## 현지조치 사항

### ⑧ 기 타(폐자원사업부, 탄소중립부)

슬러지자원화 1단계

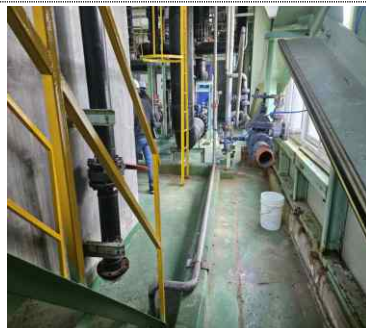
- (통로 관리) 슬러지자원화 1단계시설의 컴프레셔실 정리미흡으로 장애물 제거 및 통로 확보가 필요하고, 50MW 전처리시설의 경우 통로 내 단차 및 배관 등 장애물로 인한 넘어짐 우려가 있어 안전표지 부착 등의 조치가 필요함

→ 「산업안전보건기준에 관한 규칙」 제22조(통로의 설치) 등에 따라 작업장으로 통하는 장소 또는 작업장 내에 근로자가 사용할 안전한 통로를 설치하고 항상 사용할 수 있는 상태로 유지하여야 함
